**Objet : Rectificatifs spécifiques des mémoires déposés devant  
la Commission**

Tel que mentionné lors des audiences publiques, vous trouverez ci-joint un document faisant état des principaux rectificatifs spécifiques que nous désirons porter à l'attention de la Commission à l'égard de certaines informations factuelles contenues dans les mémoires qui ont été déposés devant la Commission.

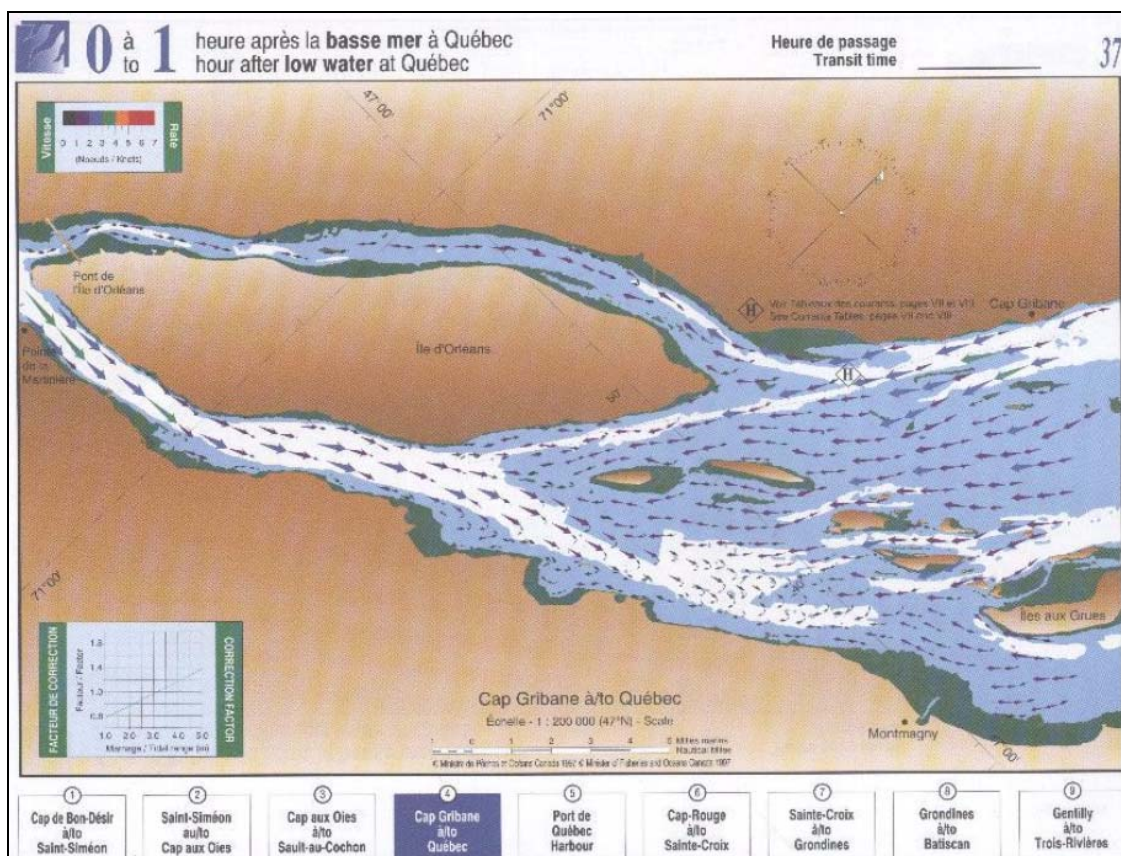
À la page 2, il est écrit : « *J'ai remarqué que les données de vitesse au tableau 2.9 de l'étude d'impact de Rabaska intitulé "vitesses extrêmes du courant à proximité du secteur à l'étude" apparaissent inexactes.* »

Tel qu'expliqué dans les rapports PCAI (2003) et ROCHE (2004a), les données du tableau 2.9 sont une lecture des graphiques de l'Atlas des courants de marée publié par le Service hydrographique du Canada. Cet atlas fournit des informations plus complètes que les cartes marines : force et direction des courants, heure par heure, sur toute la largeur de fleuve, alors que les cartes marines ne fournissent que les valeurs maximales rencontrées au milieu du fleuve ou du chenal de navigation. Un exemple de ces graphiques est fourni ci-dessous. Ainsi dans le secteur retenu pour l'implantation de la jetée, à 500 m de la rive, les graphiques indiquent un courant maximum plus faible (moins de 3 nœuds) que dans le milieu du fleuve (environ 4 nœuds).

De plus, Rabaska a effectué des relevés de courants dans le secteur d'implantation de la jetée, lors de grandes marées en 2004 et 2005. Lors de ces relevés, au plus fort de la marée, le courant dans le milieu du fleuve pouvait atteindre 3,5 nœuds, alors que dans le même temps, le courant au niveau de l'apponement dépassait rarement 2 nœuds; ceci démontre l'importance des écarts possibles à cet endroit. Ce phénomène semble dû à la protection que constitue la pointe de la Martinière et les îlots des pylônes d'Hydro-Québec. Les rapports de ces relevés sont déposés auprès de la Commission.

Figure DM461

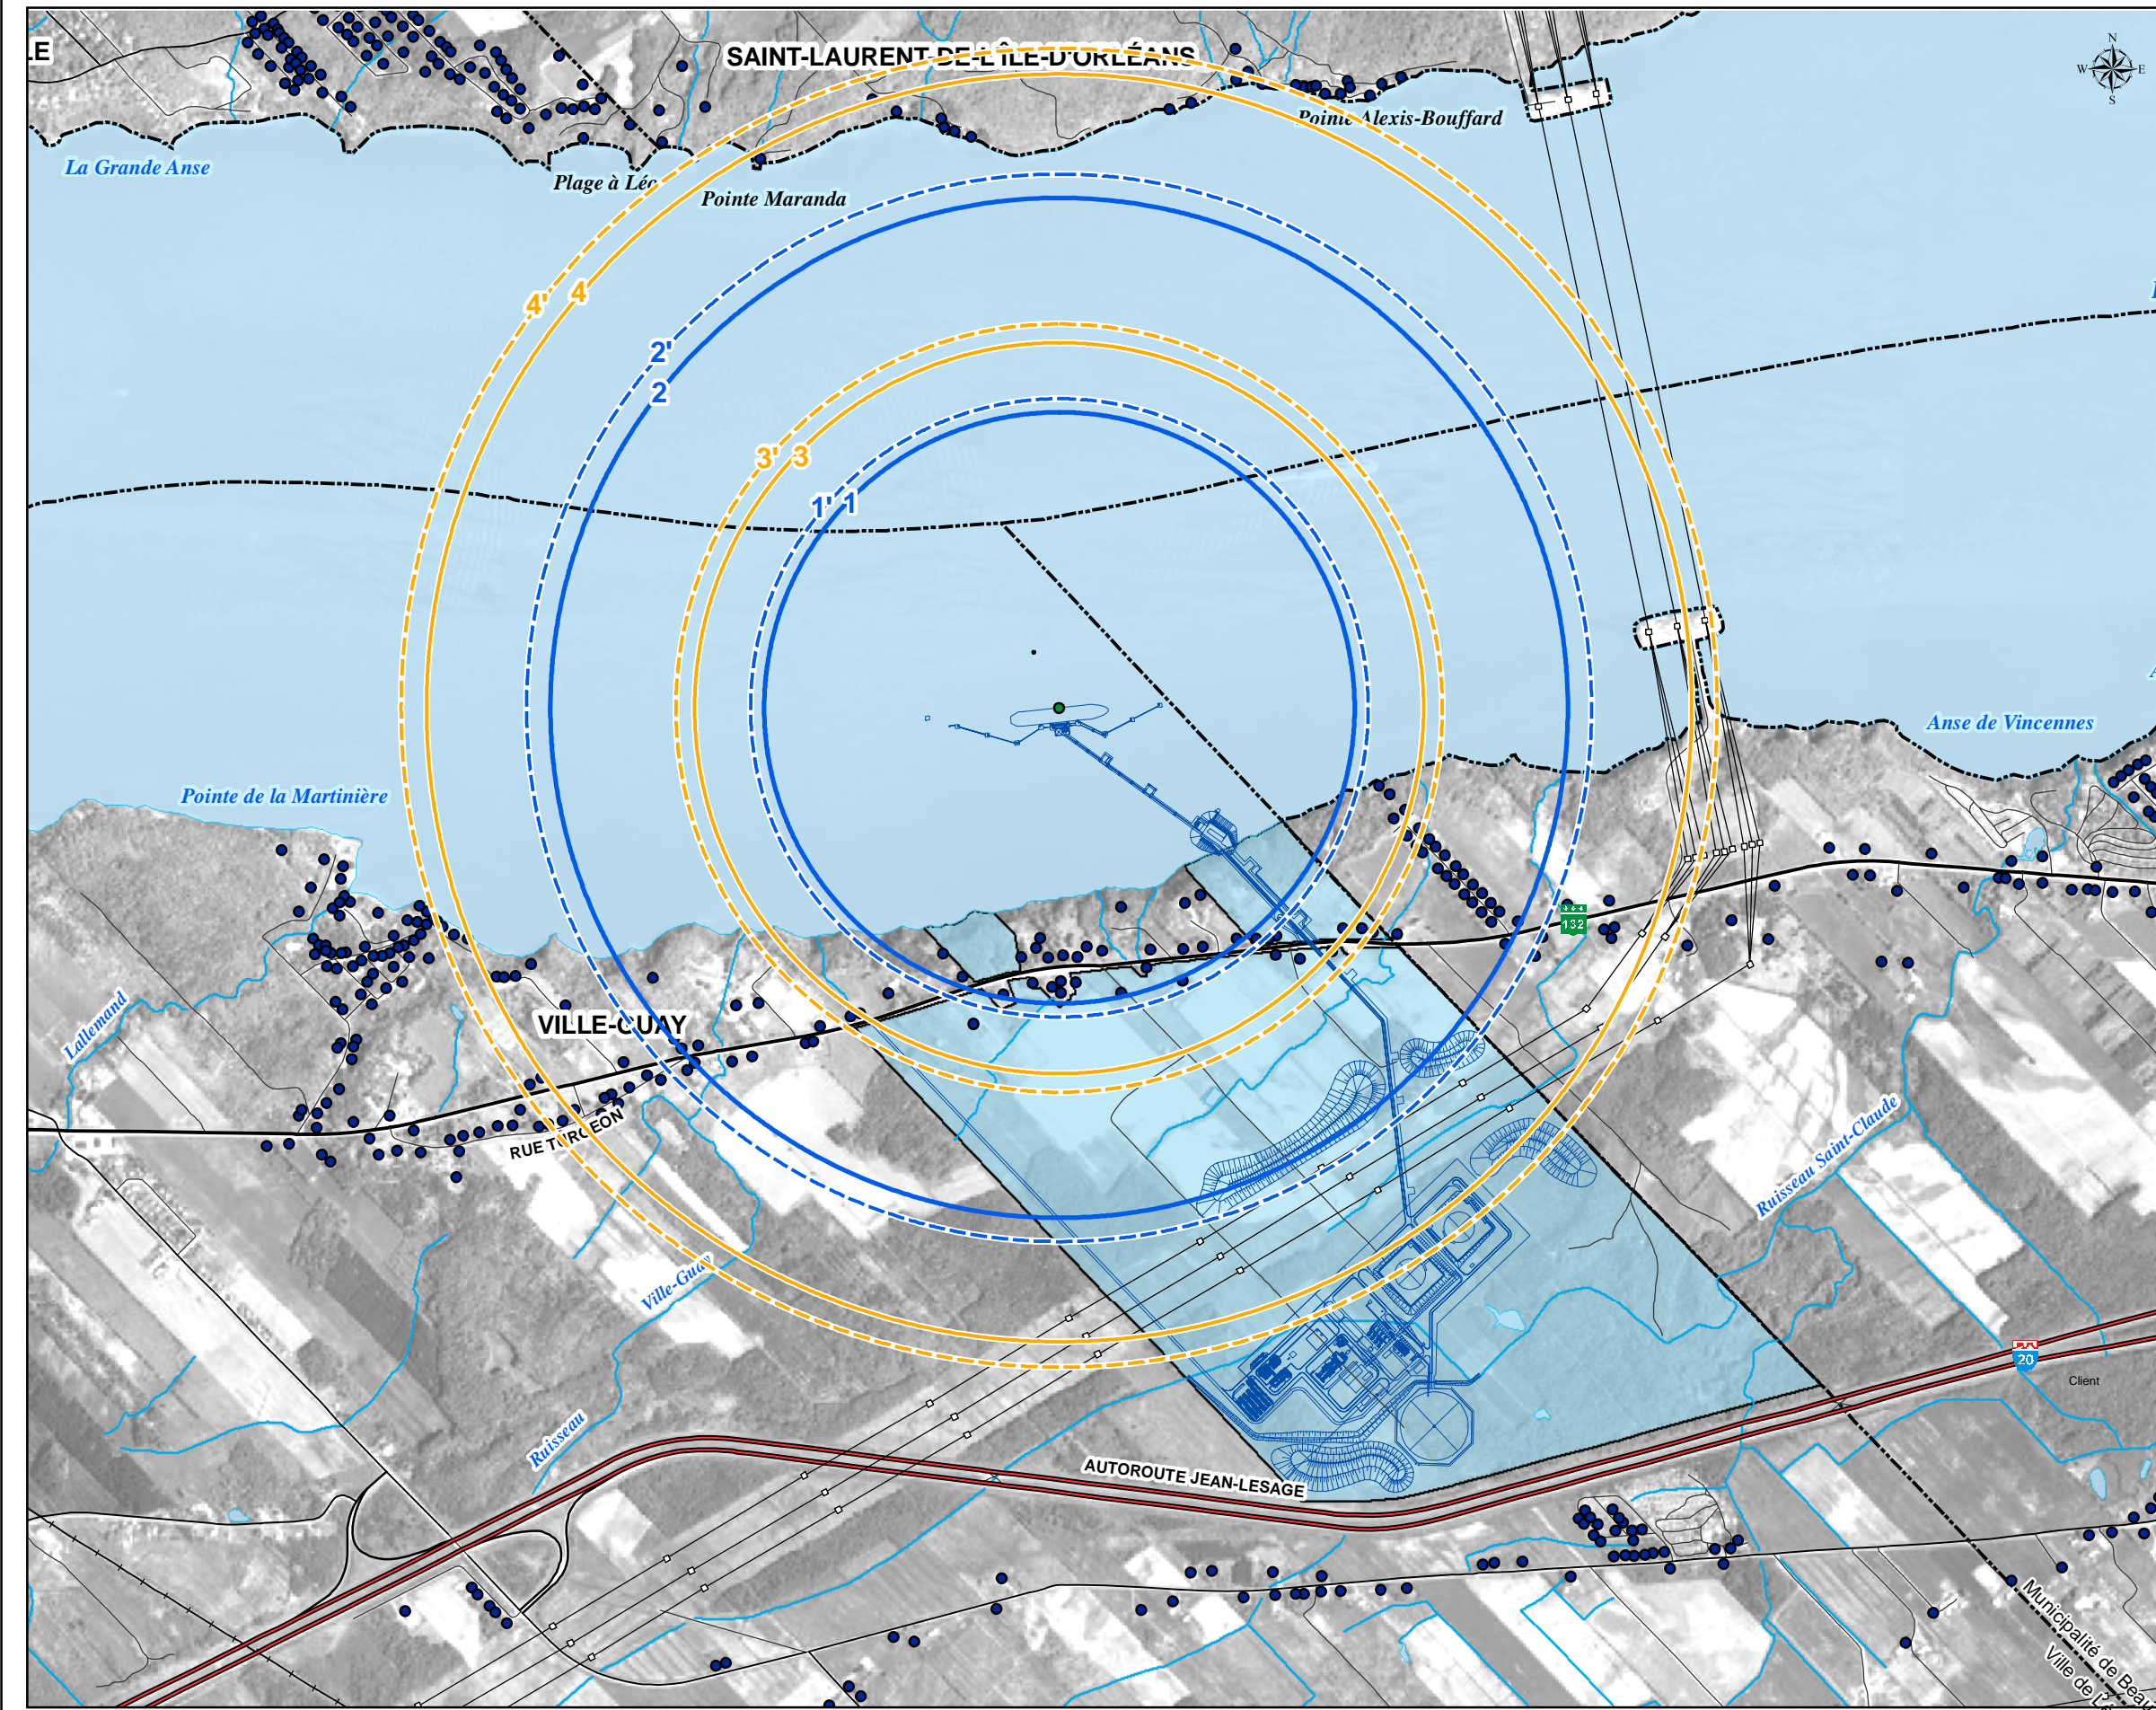
Nous avons réalisé le comptage pour les différentes distances à partir de la figure jointe à la page suivante. Les différents comptages sont présentés dans le tableau suivant.

Type de méthanier	Taille de brèche	Seuil thermique	Nappe initiale	Résidences concernées	
				Estimation de mémoire DM461	Estimation de Rabaska
Méthanier de 160 000 m <sup>3</sup>	750 mm	5 kW/m <sup>2</sup>	870 m	Env. 25	Env. 25
		3 kW/m <sup>2</sup>	1 075 m	<b>Env. 55 et une école</b>	<b>Env. 39</b>
	1 500 mm	5 kW/m <sup>2</sup>	1 500 m	<b>Env. 90</b>	<b>Env. 78 et une école</b>
		3 kW/m <sup>2</sup>	1 865 m	<b>Env. 200</b>	<b>Env. 109 et une école</b>
Méthanier Qflex	750 mm	5 kW/m <sup>2</sup>	910 m	<b>Env. 40</b>	<b>Env. 27</b>
		3 kW/m <sup>2</sup>	1 130 m	<b>Env. 60 et une école</b>	<b>Env. 44</b>
	1 500 mm	5 kW/m <sup>2</sup>	1 570 m	<b>Env. 115 et une école</b>	<b>Env. 80 et une école</b>
		3 kW/m <sup>2</sup>	1 940 m	<b>Env. 250 et une école</b>	<b>Env. 120 et une école</b>

Figure DM521-1

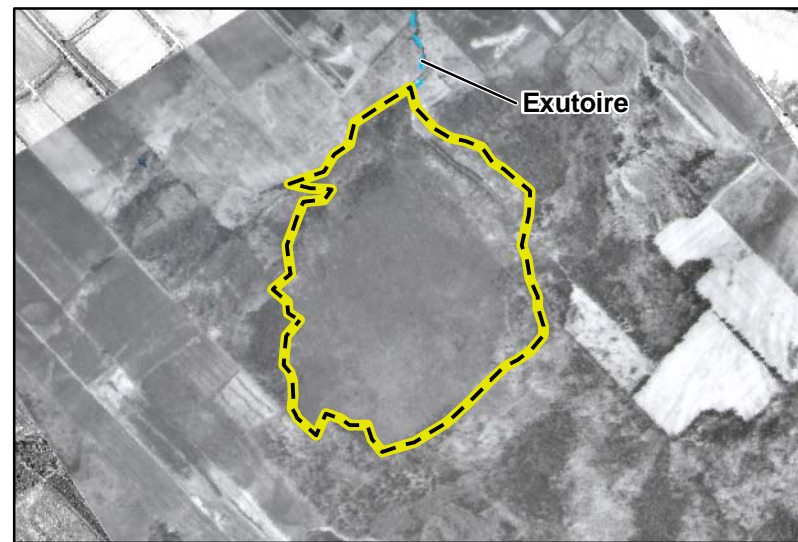
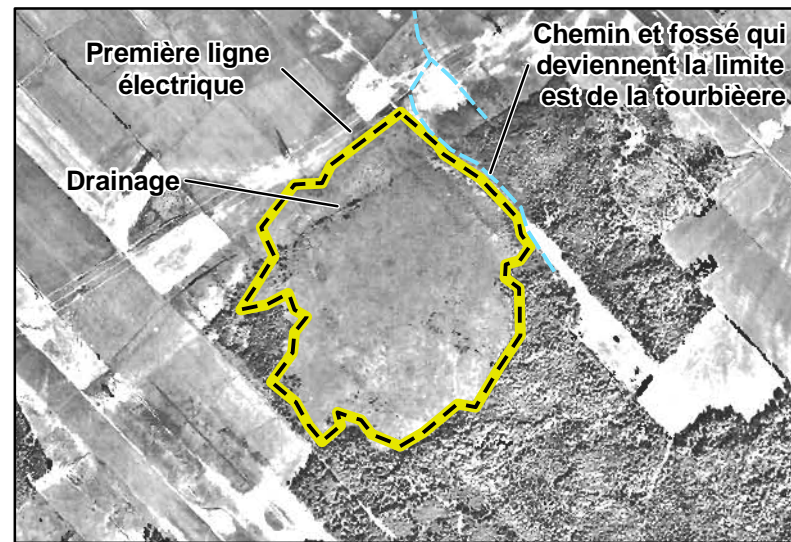
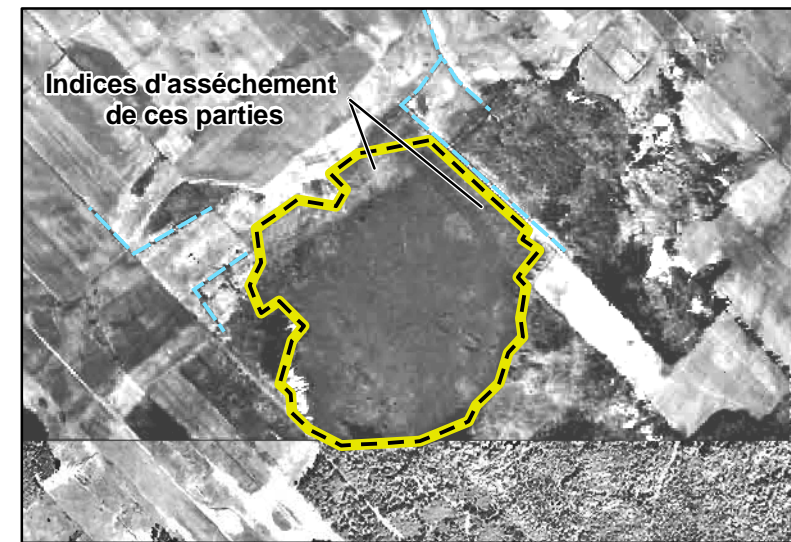
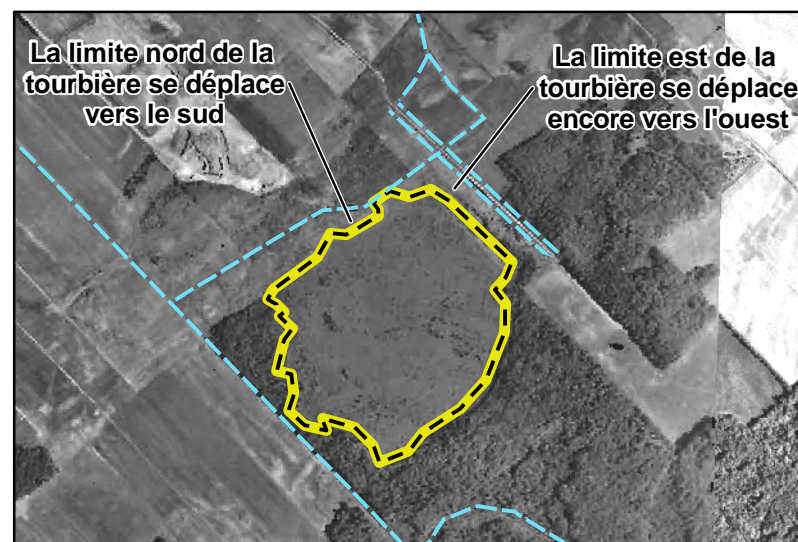
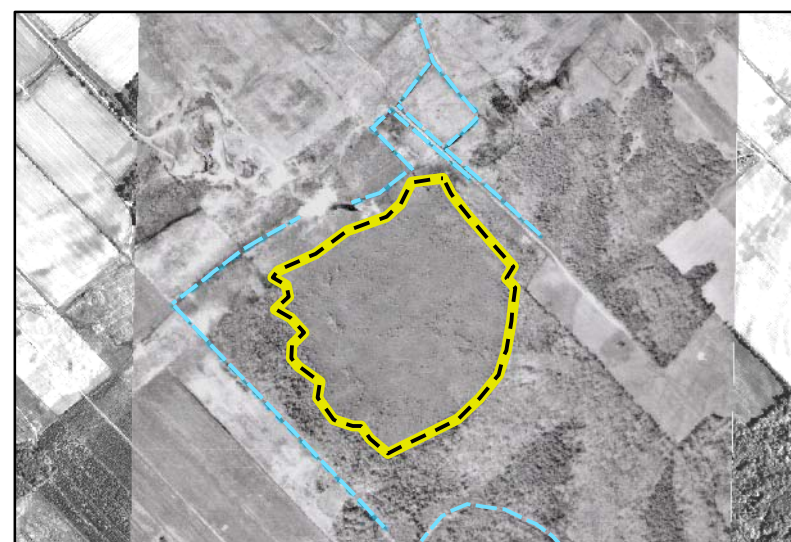
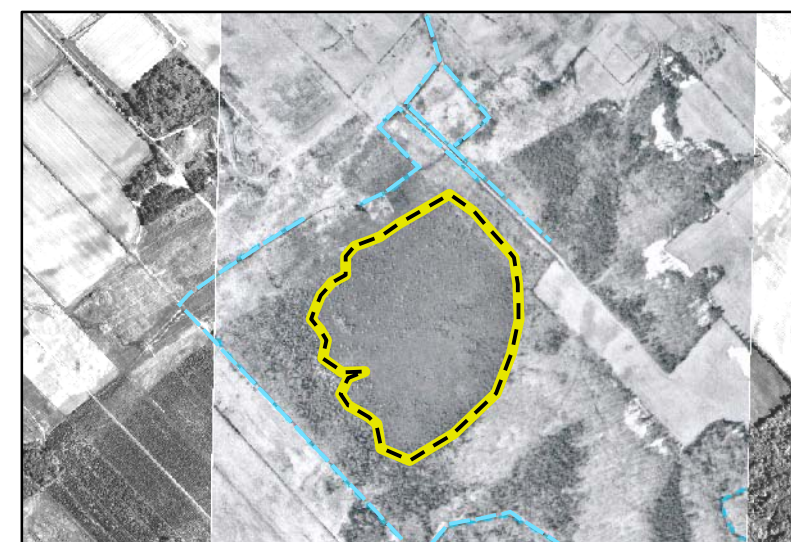
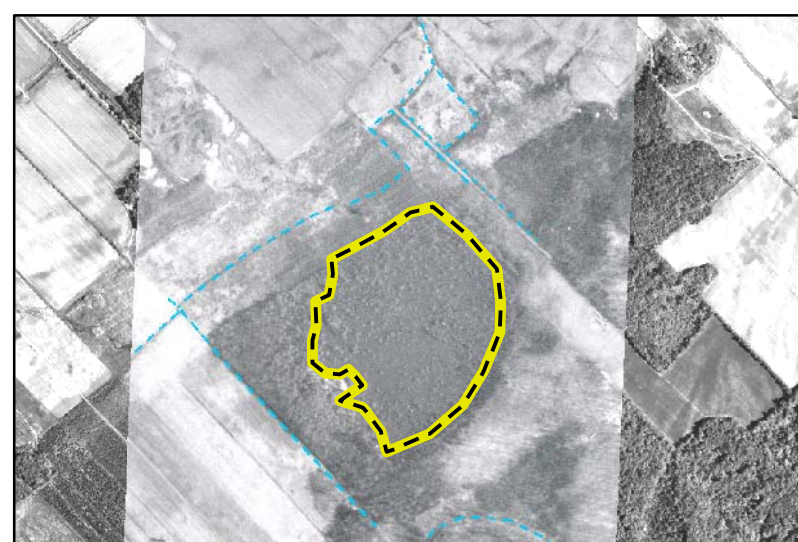
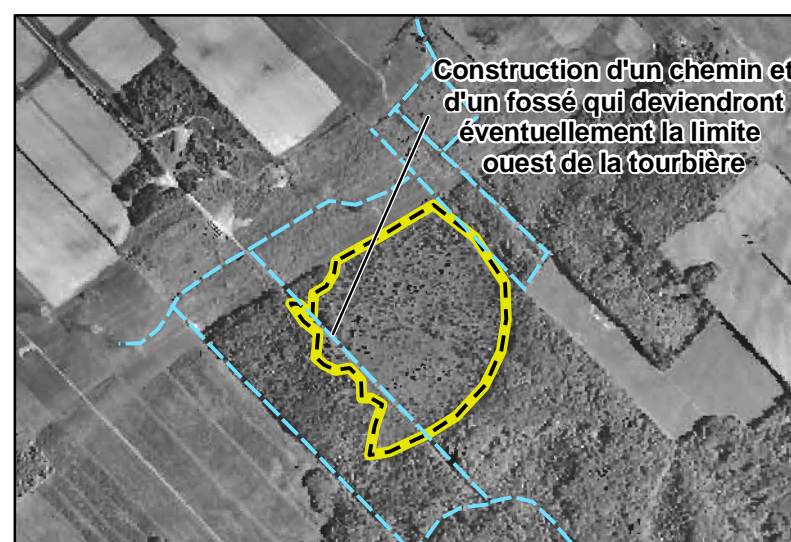
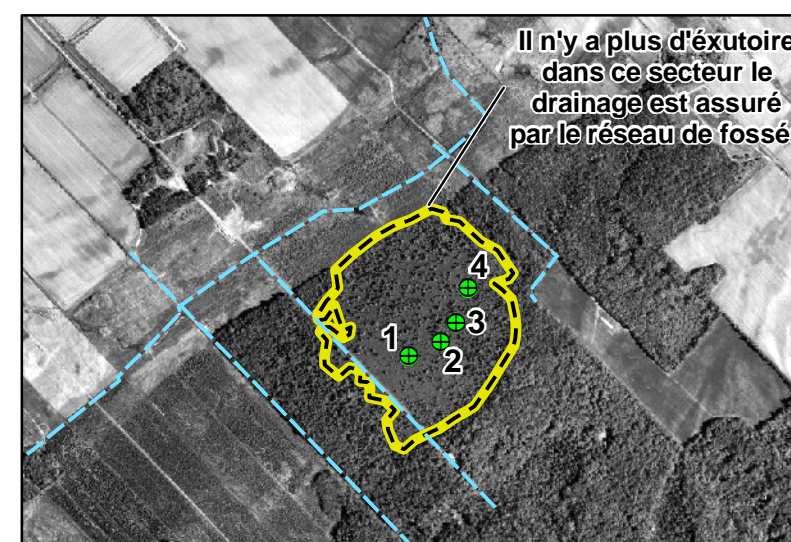
À la page 18 de ce mémoire, section **Notre avis – Sur la figure A-29**, il est écrit : « Cette figure compare les photos aériennes de 1963 et de 2004. Le promoteur présente cette comparaison pour montrer les conséquences du creusage du fossé sur l'évolution de la tourbière. Il se garde bien de préciser en quelle année le fossé fut creusé. Notre propre recherche révèle qu'il fut creusé à l'automne 1999 (voir Annexe 6. Photos aériennes 1999 et 2000). À notre avis, il est malhonnête de faire croire que d'éventuelles modifications de la tourbière entre 1963 et 2004 seraient dues au creusage du fossé. »

Ces photographies ont également été utilisées lors de la première partie des audiences publiques pour montrer l'évolution de la tourbière entre 1963 et 2004. Nous n'avons jamais prétendu que cette évolution était attribuable uniquement à la mise en place du fossé. Toutes les autres interventions effectuées autour de la tourbière ont eu un effet cumulatif qui explique son état d'évolution actuel (figure DM521 - 1).

Les photographies présentées à la figure DM521 - 1 et le tableau ci-dessous montrent que cette tourbière évolue rapidement et de façon évidente, et ce, malgré l'affirmation des auteurs du mémoire (page 9, avant dernier paragraphe) selon qui :

Figure 1. Zone potentielle approximative de sédimentation (zone hachurée) au site de la future jetée en empiérement du terminal méthanier, projet Rabaska. La flèche indique une érosion probable de l'herbier adjacent à la jetée Hydro-Québec.

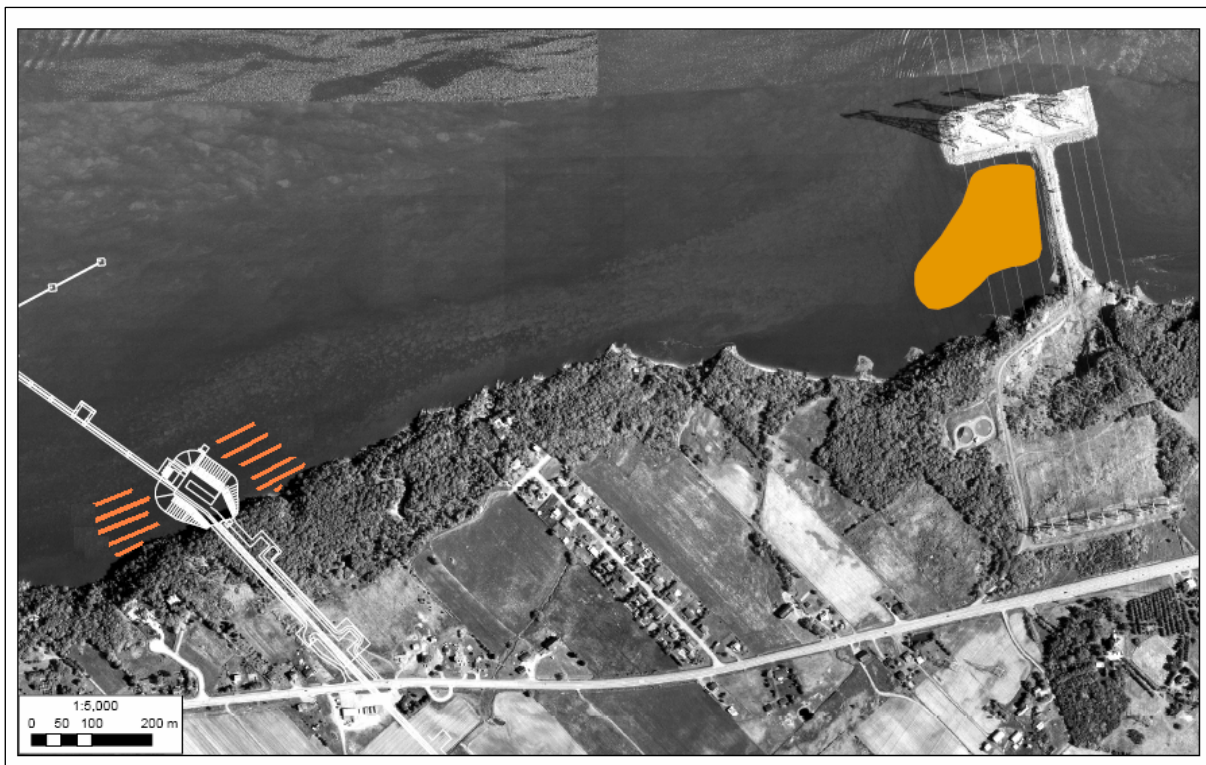
À la page 21 de ce mémoire, il est écrit : « *Un océanographe physicien consulté affirme qu'une structure de ce type, à cet endroit, peut affecter la dynamique de sédimentation et d'érosion sur une distance minimale au moins égale à la longueur de la structure et de chaque côté. De façon moins conservatrice, l'impact pourrait se faire sentir sur 2 à 3 fois la longueur de la structure.* »

Selon l'océanographe qui a travaillé sur l'étude d'impact, (Danielle Coutier, Ph. D.), l'ampleur de la sédimentation occasionnée par l'implantation de la jetée du terminal méthanier est difficile à déterminer précisément. Toutefois, on peut croire qu'elle sera de moindre amplitude que ce qui est observé à la jetée Hydro-Québec, et ce, pour les raisons suivantes :

1. La dimension (longueur) restreinte de la future jetée en empiérement du terminal méthanier relativement à celle d'Hydro-Québec et par conséquent son emprise plus limitée sur l'écoulement fluvial;
2. La configuration de la jetée en empiérement du terminal méthanier plutôt arrondie comparativement à la jetée Hydro-Québec en forme de T qui accentue la sédimentation.

La sédimentation autour de la future jetée en empiérement pourra affecter une superficie qui s'étendra sur une distance  $\leq 100$  m de part et d'autre de la structure. La figure 1 illustre la zone potentielle d'impact comparativement à la zone notée près de la jetée d'Hydro-Québec.
